改善箇所説明図 ②

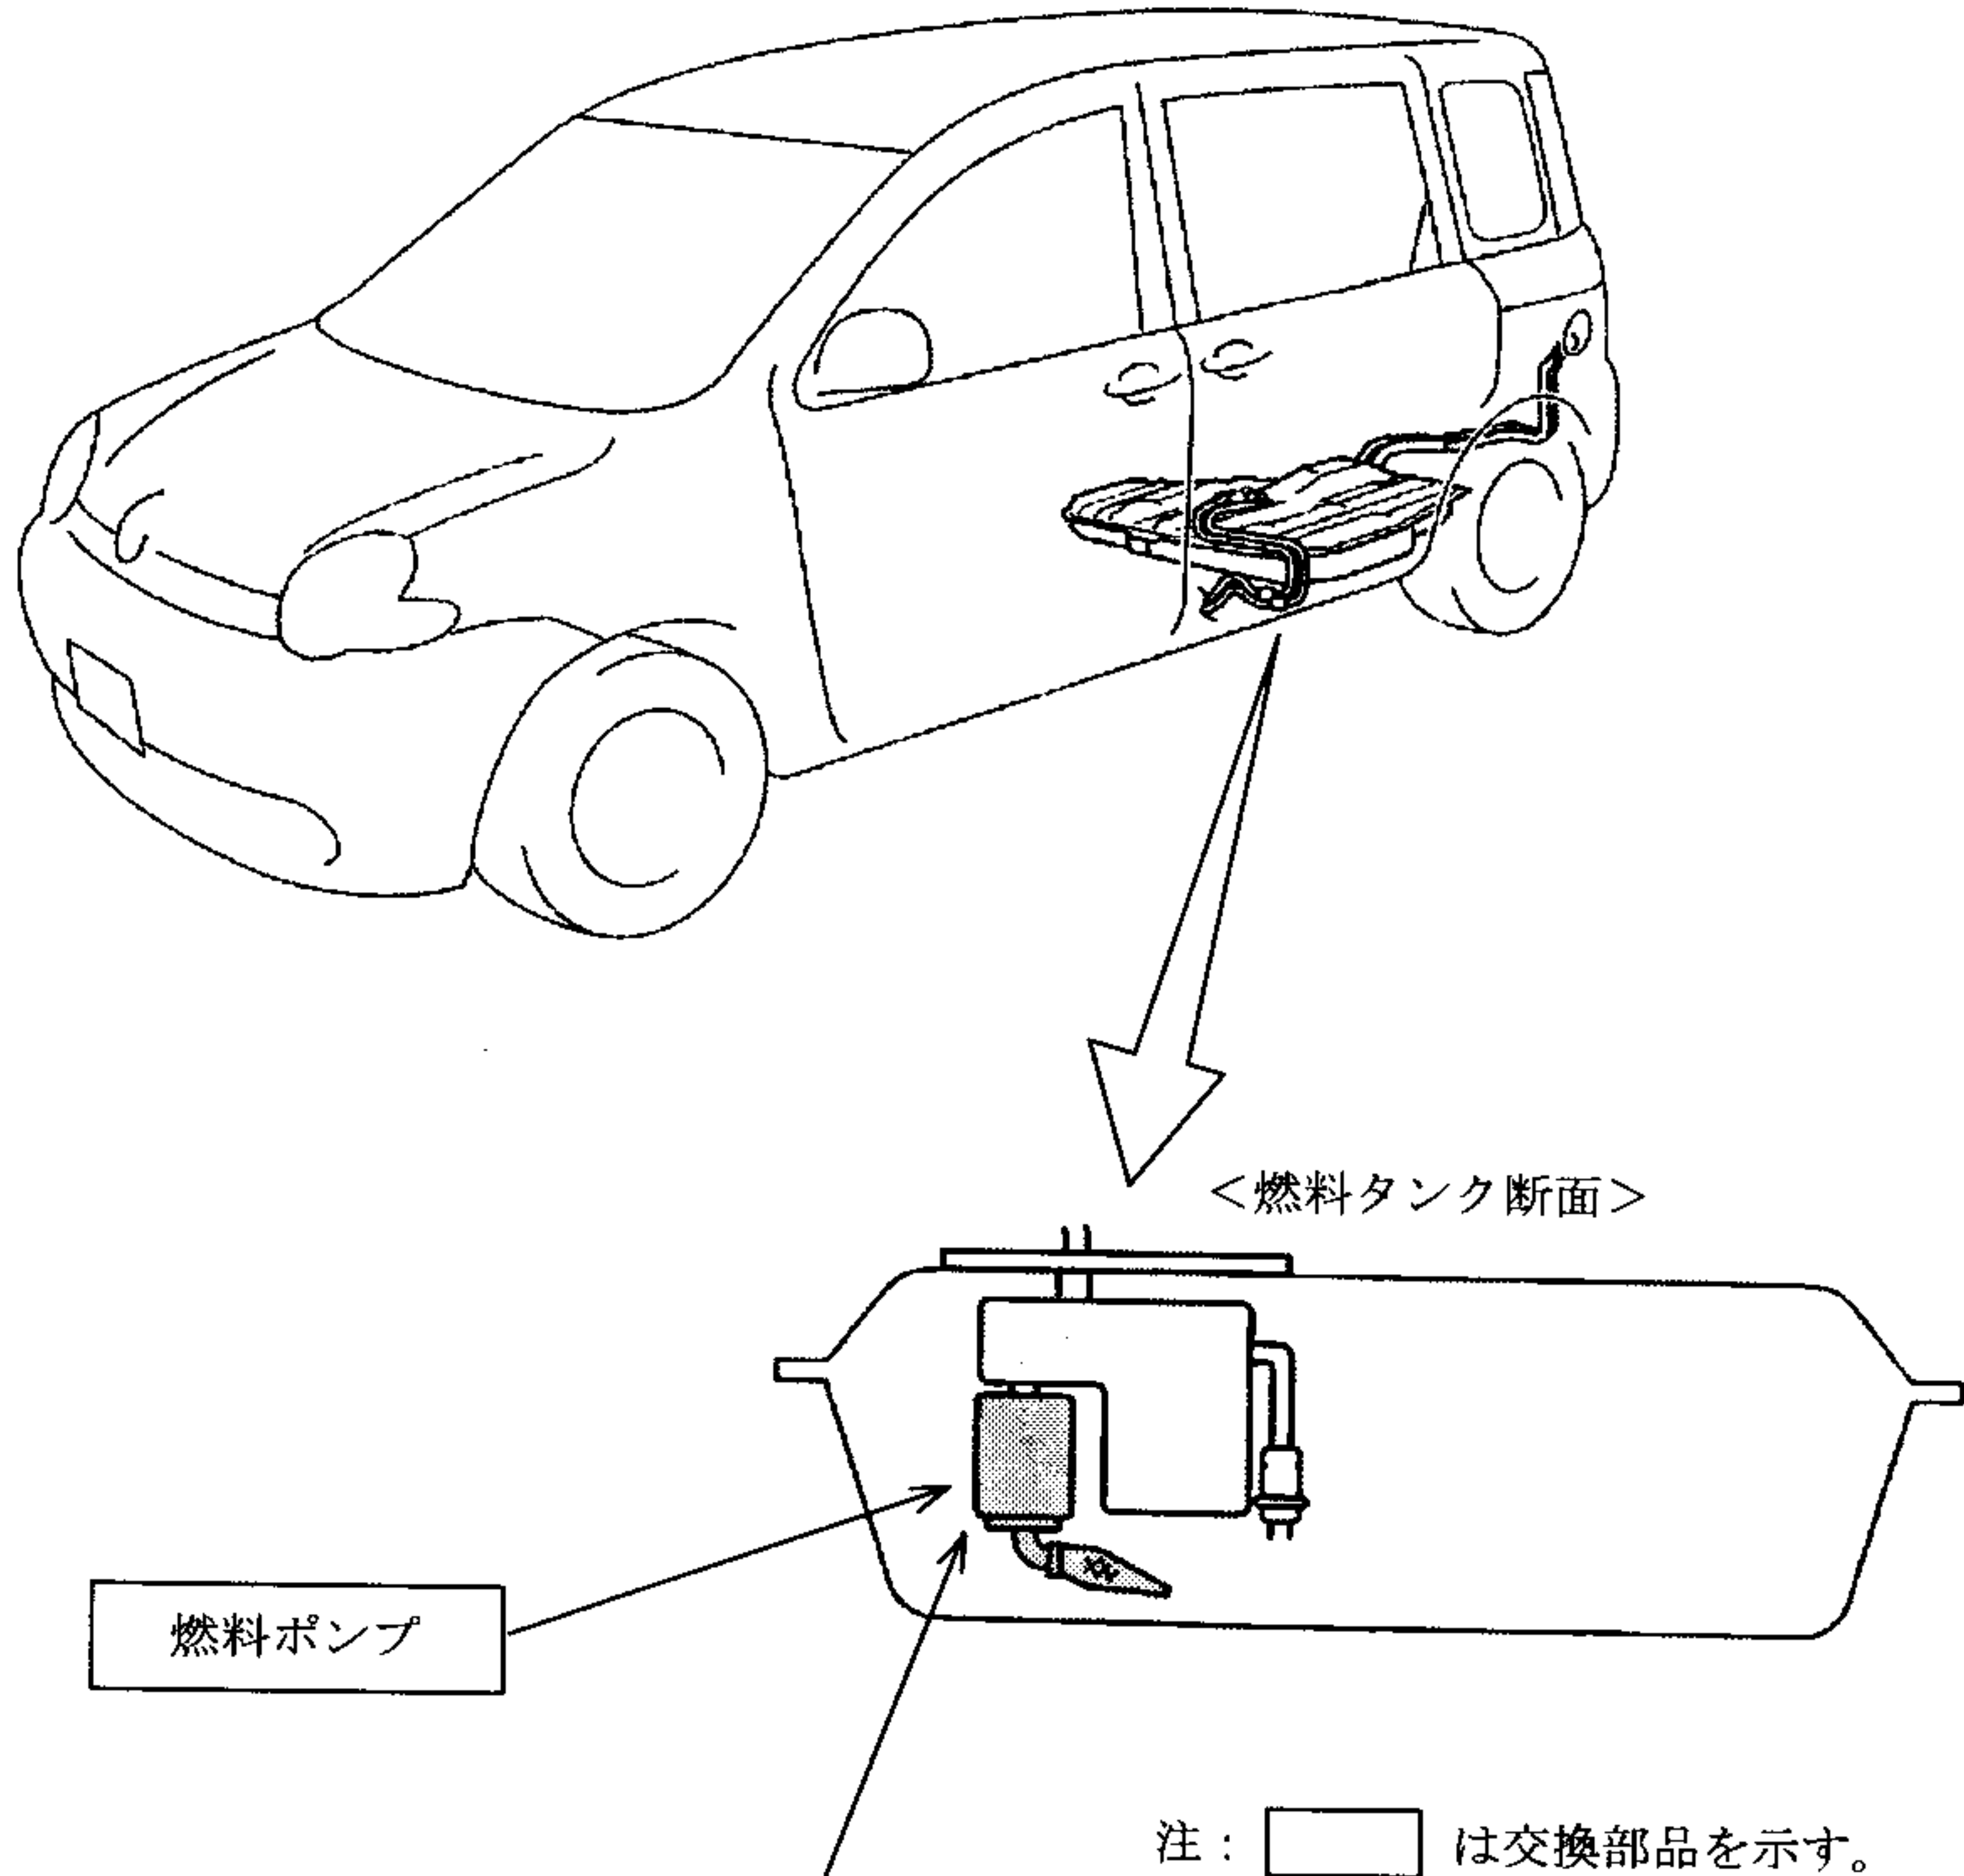
基準不適合発生箇所

電動式燃料ポンプの製造時に異物の除去が不十分なため、内部モータの配線被覆が異物により損傷して短絡し、燃料ポンプ回路のヒューズが切れたり、モータブラシが異常摩耗することがある。そのため、燃料ポンプが作動しなくなり、エンジンが停止して再始動できなくなるおそれがある。

改善の内容

全車両、当該燃料ポンプを良品と交換する。

識別：改善済車両にはエンジンルーム左側のボデーパネル上面（サスペンション取付部前側）に黄色ペイントを塗布する。
